南投縣政府 函

主旨：檢送本府111年12月20日召開「南投縣都市計畫委員會第307次會議」紀錄1份，請查照。

南投縣都市計畫委員會第 307 次會議紀錄

審議第一案：「變更翠峰風景特定區主要計畫(第三次通盤檢討)案」，提請審議。

圖附 1 依專案小組建議調整後變更計畫示意圖 (變 3 案)

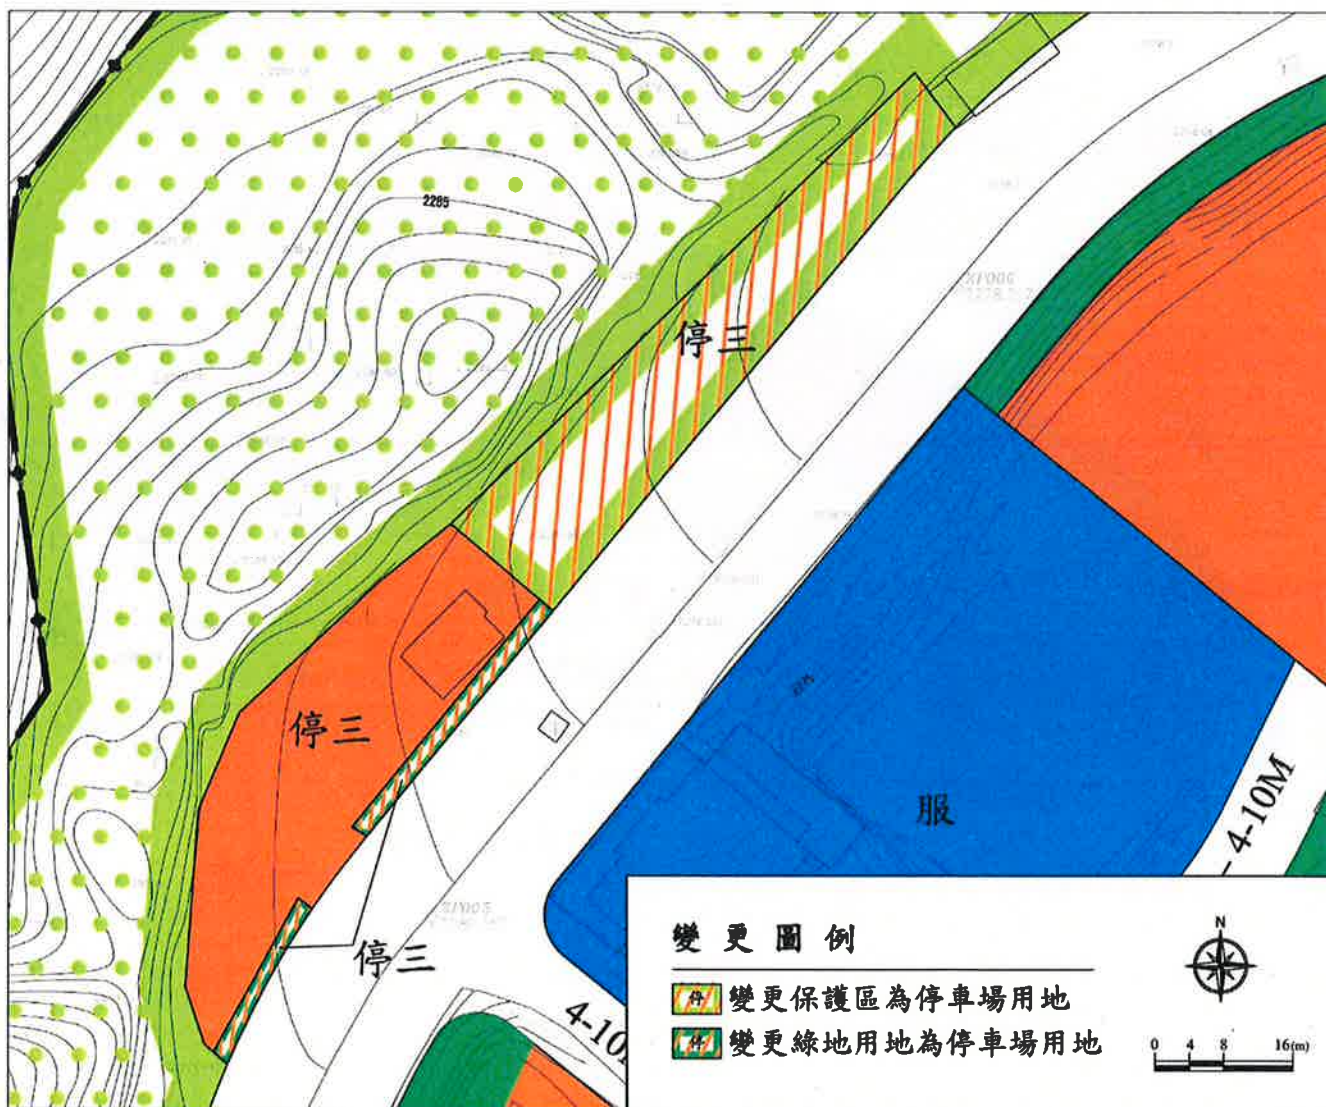
- 一、有關停三用地南側之綠地用地，配合地形現況、實際使用需求並延續變更明細表第 3 案保護區變更為停車場用地，將該停三用地南側之綠二用地與綠三用地，調整為停車場用地，詳見附件 1
- 二、變更明細表第 5 案部分綠地用地變更為高山植物園區，因南側部分停二用地配合專案小組初步意見變更為高山植物園，現況地形變化大且無景觀綠化之需求，故併同變更為高山植物園區，詳見附件 2。
- 三、變更內容明細表之決議，詳表 1 及附件 1、2；人民及團體陳情意見之決議，詳表 2。

附件 1 變 3 案依專案小組建議之修正內容

編號	位置	原計畫	新計畫	變更理由
3	停三用地東側	保護區 0.08 公頃	停車場用地 (停三用地) 0.08 公頃	1. 停三用地東側保護區現況部分鋪設柏油路面，與停三用地併同作為停車場使用，並分佈有攤販棚架、衛生設施及國立臺灣大學管理之建物 (道班房)。 2. 因應雪季管制及花季、觀星活動車流使用需求，變更保護區為停車場用地，供停車空間設置。 3. 考量周邊地形、現況使用情形與實際停車需求，將停三用地南側之綠二用地與綠三用地，調整為停車場用地。
		綠地用地 (綠二用地、綠三用地) 0.01 公頃	停車場用地 (停三用地) 0.01 公頃

圖附 2 依專案小組建議調整後變更計畫示意圖（變 5 案）

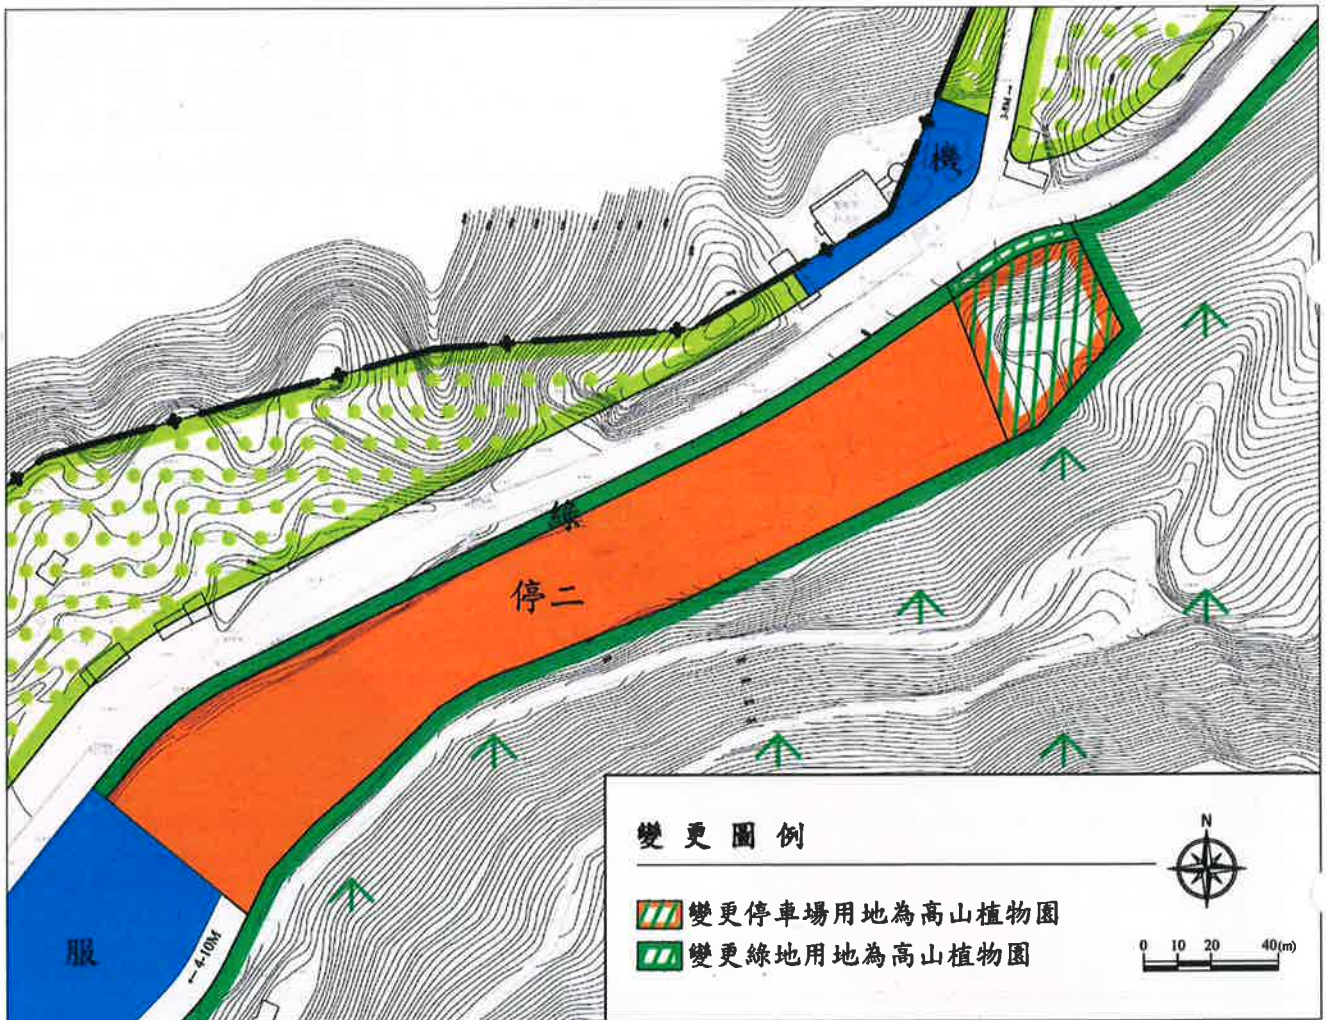
- （一）變 5 案停二用地變更為露營區乙案，依專案小組修正意見，建議維持原計畫並於東側地形變化較大、不適開發利用之區域，併鄰近分區變更為高山植物園，惟部分綠地用地，配合停二用地變更為高山植物園，亦無景觀綠化需求，擬併同變更為高山植物園，提請大會討論，研提方案詳附件 2。

編號	位置	原計畫	新計畫	變更理由
5	停二用地東側	停車場用地 0.18 公頃	高山植物園 0.18 公頃	1. 停二用地範圍東側地形變化較大，不適開發利用，併鄰近分區變更為高山植物園。 2. 部分綠地用地，配合停二用地變更為高山植物園，亦無景觀綠化需求，故一併變更為高山植物園。
		綠地用地 0.02 公頃	高山植物園 0.02 公頃
